PARECER TÉCNICO

ASSUNTO: Análise e deliberação sobre levantamento total de edificação situada à Rua Coronel Pacheco, 523 (lote 013 e 014, quarteirão 091, zona fiscal 112) – Comiteco, inserida no perímetro de entorno da Serra do Curral, Subárea 03 – Serra/ Acaba Mundo.

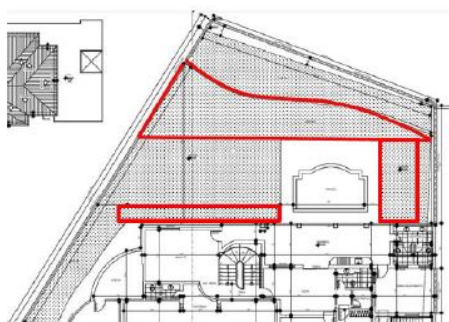
- Limite de altura para a edificação (conforme Cortes apresentados, está compreendida em 7,5m);
- Ajardinamento do passeio;
- Taxa de Permeabilidade de 42%, indicada no Levantamento Arquitetônico, o qual não corresponde à situação atualmente existente no local. Contudo, ao ser questionado deste fato pela DPCA, o RT anexou um documento ao SIATU alegando que o proprietário irá adequar o local ao levantamento arquitetônico, de forma a garantir o atendimento à Taxa de Permeabilidade nele indicada.
- Taxa de Ocupação: não se aplica, já que, em se tratando de uma edificação horizontal, aplica-se a tabela 9 do Anexo XII da Lei 11.181/2019, que não versa sobre TO.

Ao lado: levantamento arquitetônico.
As áreas vegetadas circundadas em vermelho não existem no local. Atentar para o fato de que a piscina deverá ser reduzida, ou realocada, de forma a viabilizar a área permeável indicada no desenho técnico.

- Limite de altura para cortes e aterros no terreno (é extrapolado em aproximadamente 40cm no Corte AA);
- Gradil com permeabilidade visual: Parte do muro existente atua como arrimo. Contudo há extensas áreas em que isso não ocorre, e nas quais não há nenhuma permeabilidade visual.

Contudo, também acompanho o relatório da DCPA que considera o levantamento passível de aprovação, desde que se façam as adaptações necessárias para atendimento dos critérios de permeabilidade visual. Nesse sentido, como a DPCA, entendo que o muro de divisa frontal deve ser reformulado para atender à diretriz de permeabilidade visual, nas regiões em que não atue como arrimo, de forma a promover uma melhoria na ambiência local. Esta adaptação pode ser avaliada pela própria DPCA, sem necessidade de retorno ao Conselho.

Por fim, como foram verificadas diferenças entre a situação atual do imóvel e a taxa de permeabilidade apresentada no levantamento arquitetônico, destaco que a taxa de permeabilidade exigida para o Conjunto Paisagístico não deve ser flexibilizada. Nesse sentido, o compromisso do RT e do proprietário em adequar o local ao levantamento arquitetônico apresentado, de forma a garantir o atendimento à Taxa de Permeabilidade nele indicada deve ser honrado. Dessa forma, conforme indicado pelo relatório técnico da DPCA, a implantação das áreas permeáveis deve ser condição para a certidão de baixa do imóvel.
